Modulo per la presentazione delle osservazioni per i piani/programmi/progetti sottoposti a procedimenti di valutazione ambientale di competenza statale

ID: Codice procedura (ID_VIP/ID_MATTM):10844

Impianto per la produzione di energia elettrica da fonte eolica, costituito da 6 aerogeneratori della potenza complessiva di 37,2 MW, un sistema di accumulo da 25 MW e relative opere connesse in località "Rempillo" nel comune di Pitigliano (GR).

ALLEGATO alle OSSERVAZIONI all' IMPIANTO EOLICO denominato REMPILLO nel COMUNE di PITIGLIANO (GR). Composto da n. 5 immagini e n. 5 pagine

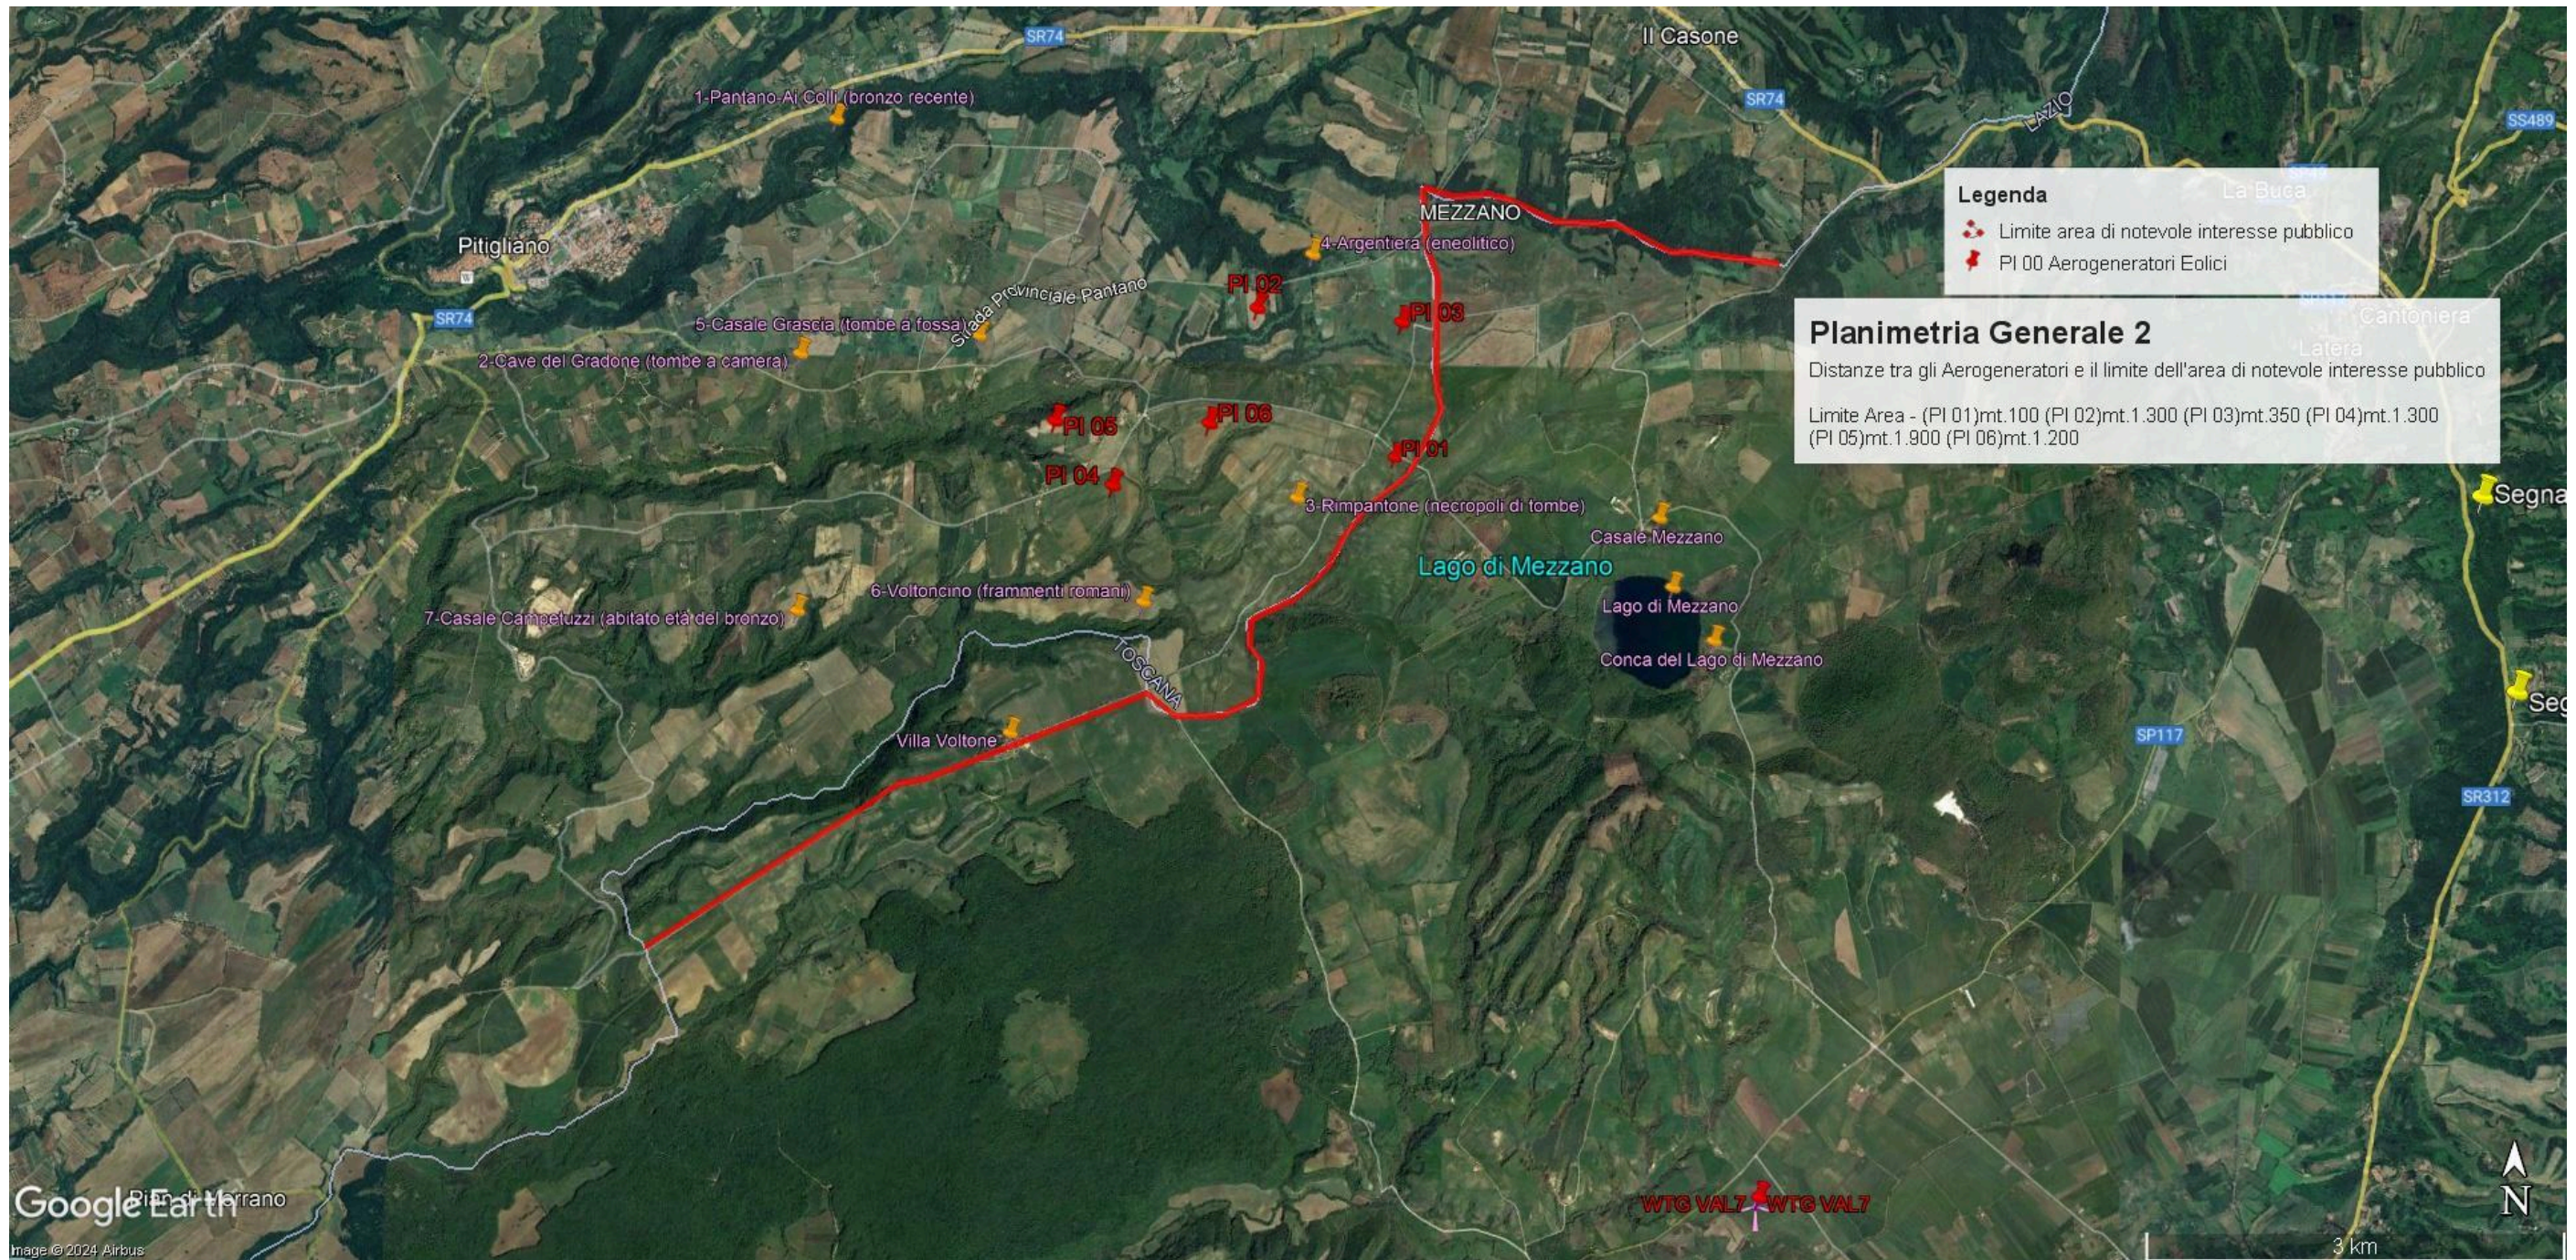
Immagine n. 1. Linea rossa indicante il confine Regioni Lazio-Toscana che coincide con parte del Perimetro del **vincolo di notevole interesse pubblico** ex art. 136 Codice Beni Culturali “ **Conca del Lago di Mezzano e territorio circostante**” ed i sei aerogeneratori localizzati con segnaposto rossi da P01 a P06 e ricadenti all’interno delle fasce di rispetto di 3 km dal bene vincolato e quindi in **area non idonea** al loro insediamento (ex art 20 co. 8 lettera c quater del D.Lgs n. 199/2021 e ss.mm.ii).

Alla luce del combinato disposto dal "vincolo sul patrimonio paesaggistico (artt. 136 e ss. e 142 del decreto legislativo n. 42/2004 e ss.mm.ii.) e sui beni culturali" (artt. 10 e ss. del decreto legislativo n. 42/2004 e ss.mm.ii.) e dal comma 8 lettera c-quarter del D.Lgs 191/2021 e ss.mm.ii si evince che, ad oggi, le aree in cui sono previsti gli insediamenti dei sei aereogeneratori dell'impianto eolico denominato "Rempillo" non sono idonee perché ricadono tutte all'interno della fascia di rispetto dei **beni paesaggistici di notevole interesse pubblico denominati "Conca del Lago di Mezzano e territorio circostante" (D.M. 22.05.1976)** comprendente anche il **vincolo "Selva del Lamone" (D.M. 22.05.1984)** tutelati **dall'art. 136 del Codice del Beni Culturali e del Paesaggio** e in particolare un aereogeneratori (P01) è a 100 metri dal primo vincolo citato e gli altri cinque compresi in una distanza massima tra 1 km e 2 km (vedi immagine n. 1 dell'ALLEGATO). Nella fascia di rispetto dei 3 km anche la porzione di vincolo rappresentato dalla Selva del Lamone che gode di altre importanti tutele in quanto Riserva Naturale regionale (L. 394/91 e L.R. 29/97), Zona di Protezione speciale (ZPS) insieme ai Monti di Castro collegati tra loro da una Zona di Conservazione Speciale (ZSC), il sistema fluviale Fiume Fiora-Olpeta. La Selva del Lamone oltre il vincolo paesaggistico di notevole interesse pubblico che la rende area non idonea all'installazione degli impianti FER anche nelle sue fasce di rispetto dei 3 km, gode di un'altra tutela che ne rivela l'importanza di area di importanza internazionale per l'avifauna IBA (012) che viene collegata all'altra IBA (099) Lago di Bolsena attraverso la ZPS Caldera di Latera e la ZSC Lago di Mezzano che insieme sono compresi nel vincolo paesaggistico " Conca Lago di Mezzano..." e verranno uniti dal nuovo vincolo paesaggistico "*Ambito paesaggistico, geologico e geomorfologico dell'orlo della caldera di Latera e delle sue pendici interessate dai centri eruttivi periferici*" (si veda a riguardo la proposta pubblicata sul sito del MIC in data 09/08/2023 e

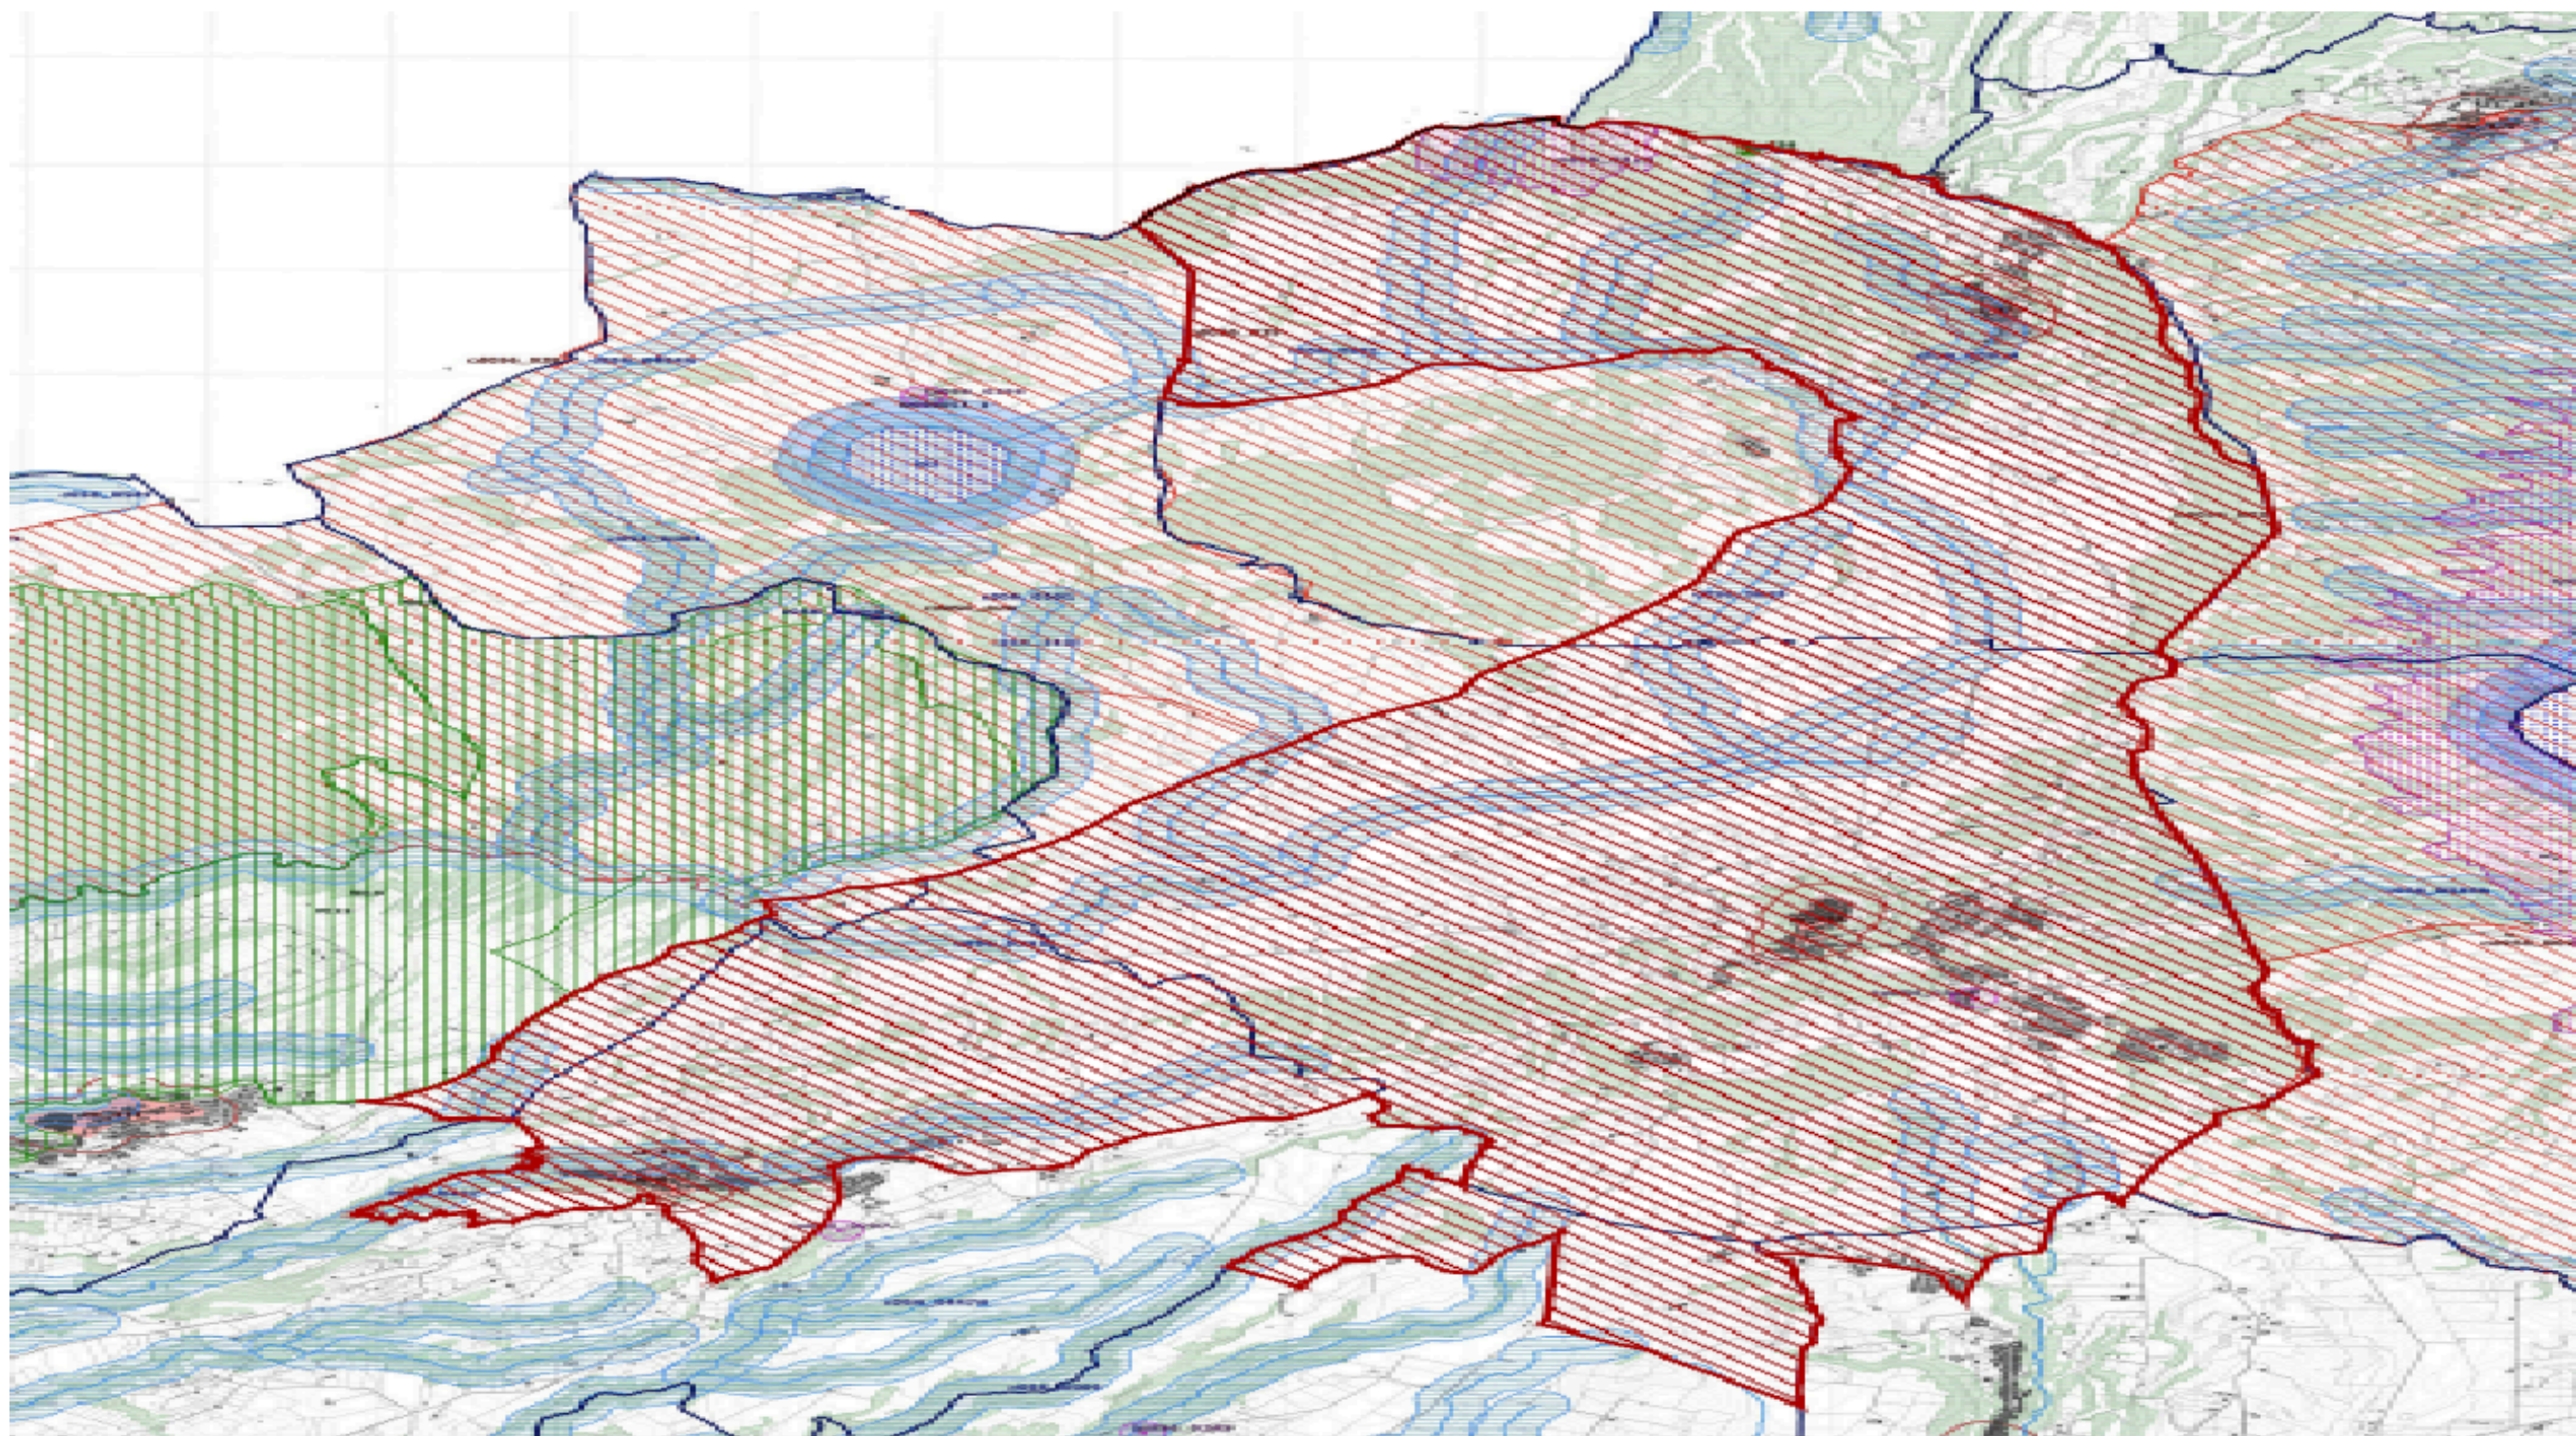
l'immagine n. 2 dell' ALLEGATO) all'area di notevole interesse pubblico " Conca del lago di Bolsena" (D.M. 24.10.1960). Praticamente una vasta zona che per interesse paesaggistico e naturalistico oltre che storico, archeologico e identitario rappresenta un unicum nel panorama nazionale.

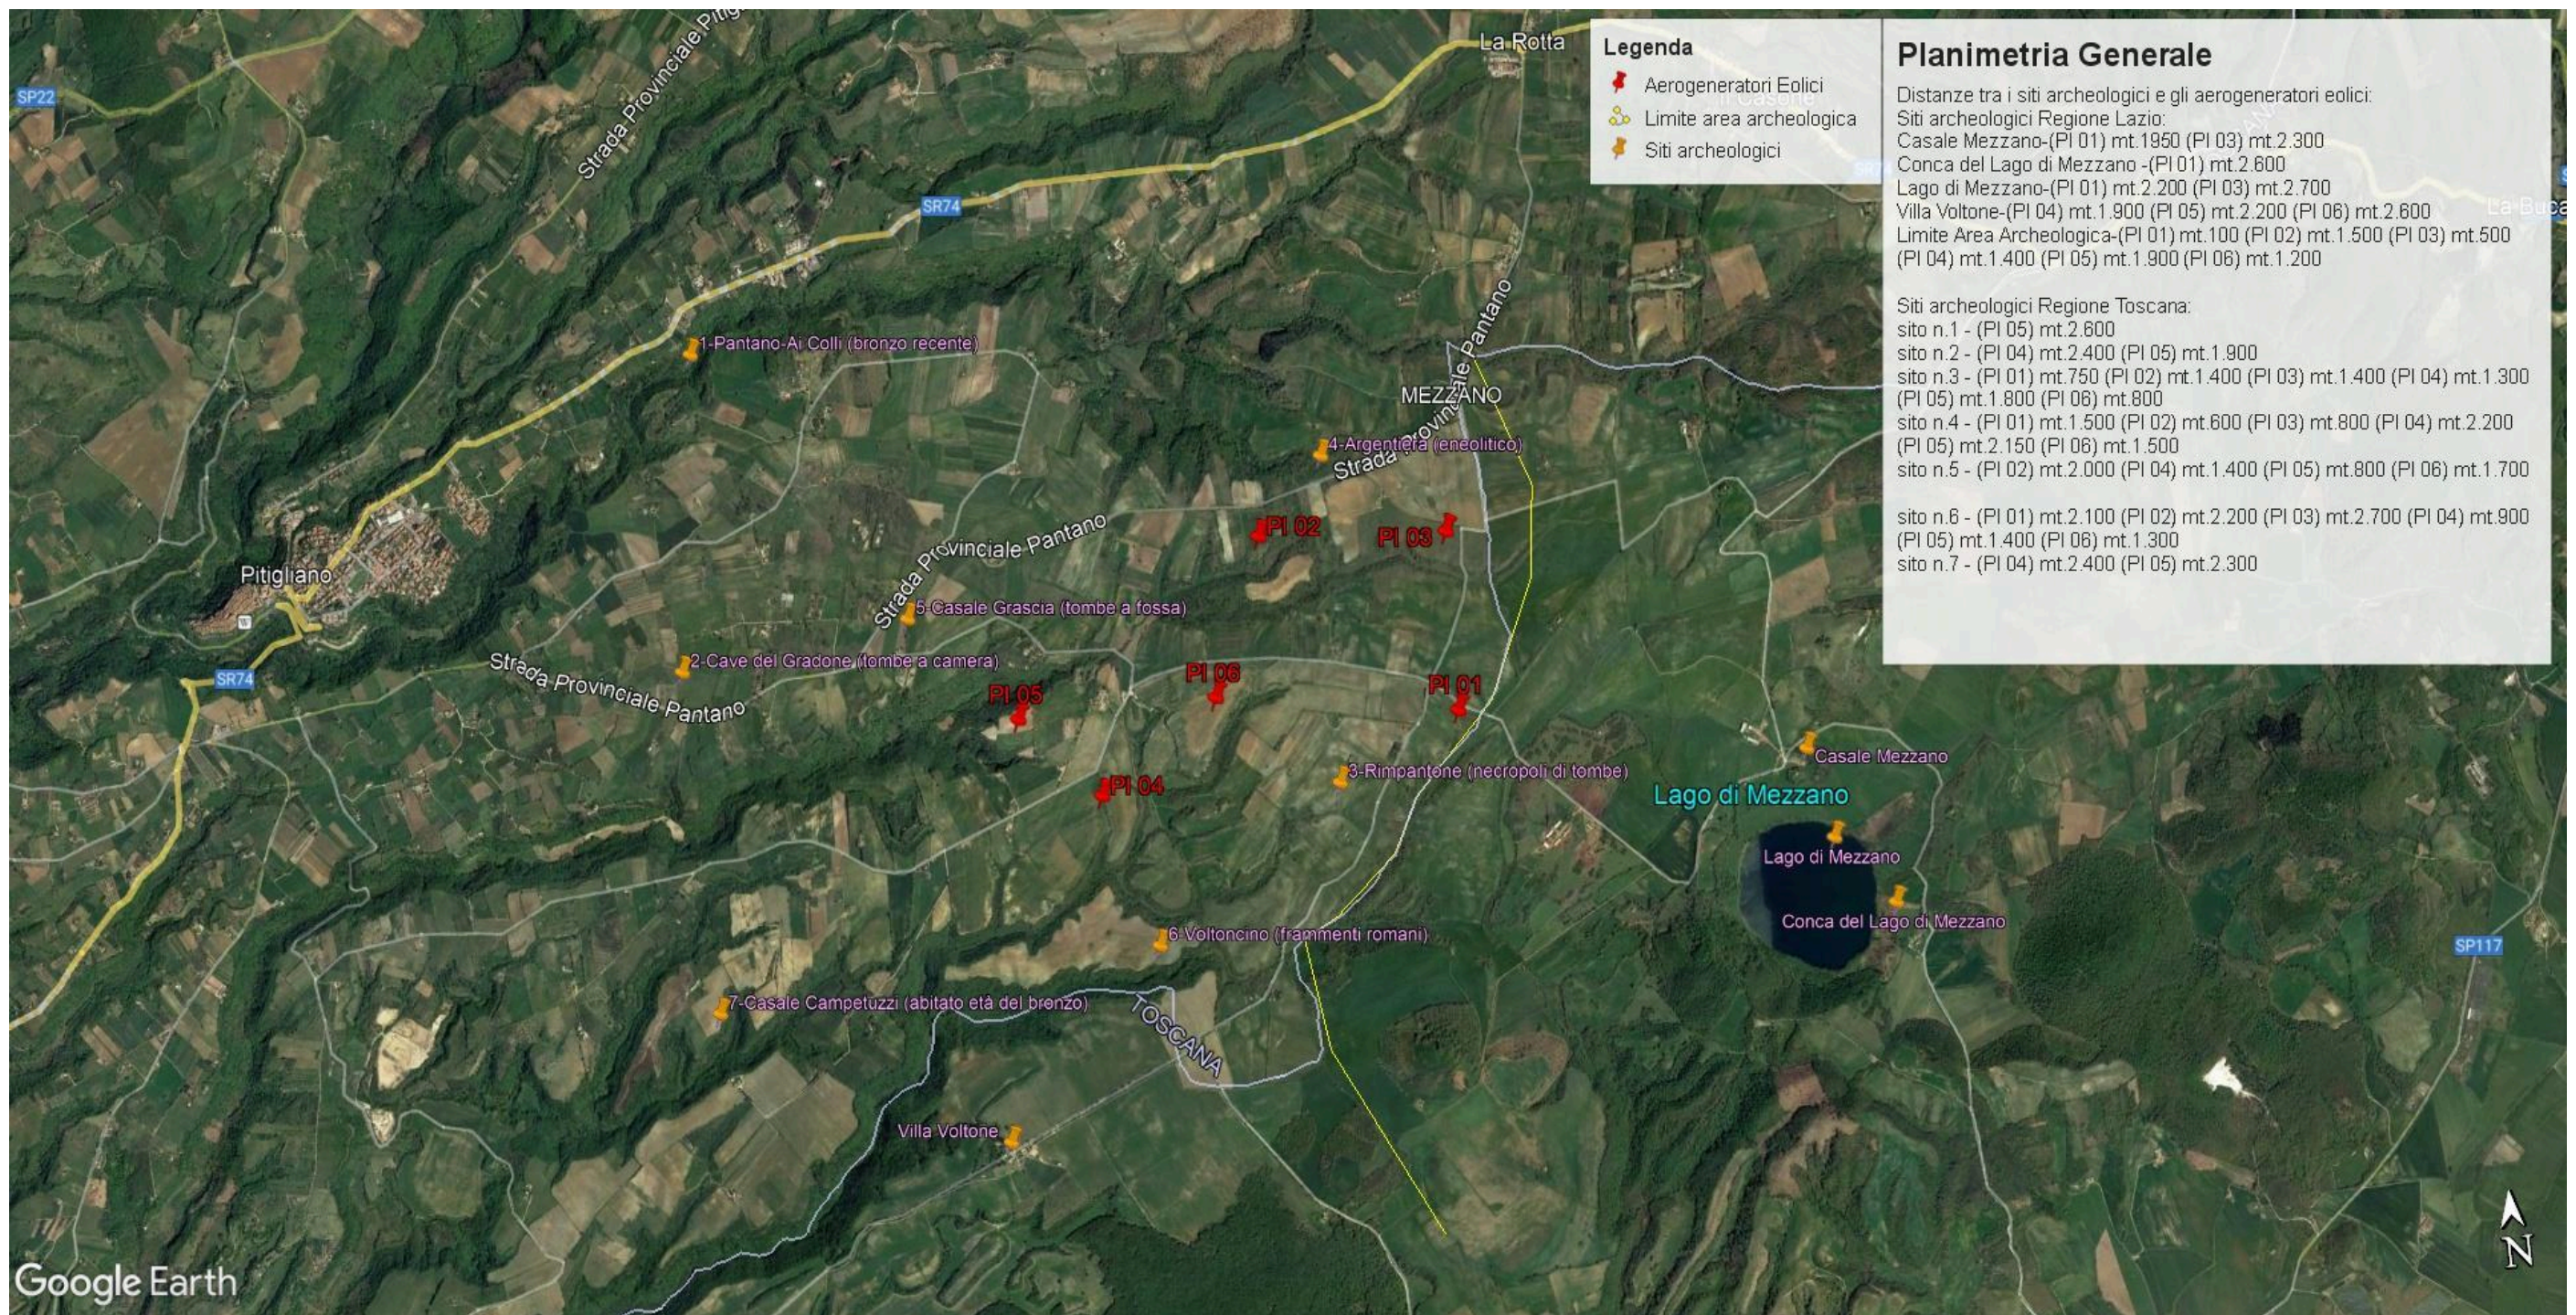
Inoltre, la zona in cui insisterebbe l'impianto eolico industriale Rempillo è compresa nelle fasce di rispetto di 3 km di diversi beni archeologici tutelati dalla parte II del Codice dei Beni Culturali (vedi

Allegato, immagine n. 3). Inoltre le pale P04 e P05 ricadono all'interno di un'area archeologica che la Proponente vorrebbe cancellare per il semplice fatto che non è riportata nel documento regionale ma nel documento provinciale come meglio dettagliato nell'Osservazione n. 5. Alla luce di quanto documentato appare chiaro quindi che la collocazione dell'impianto non ha tenuto conto alcuno dei vincoli dell'area nella quale è stato progettato e l'inserimento dell'impianto eolico nel paesaggio e sul territorio non è corretto (Allegato IV delle Linee guida nazionali di cui al D.M dello Sviluppo economico del 10.09.2010).
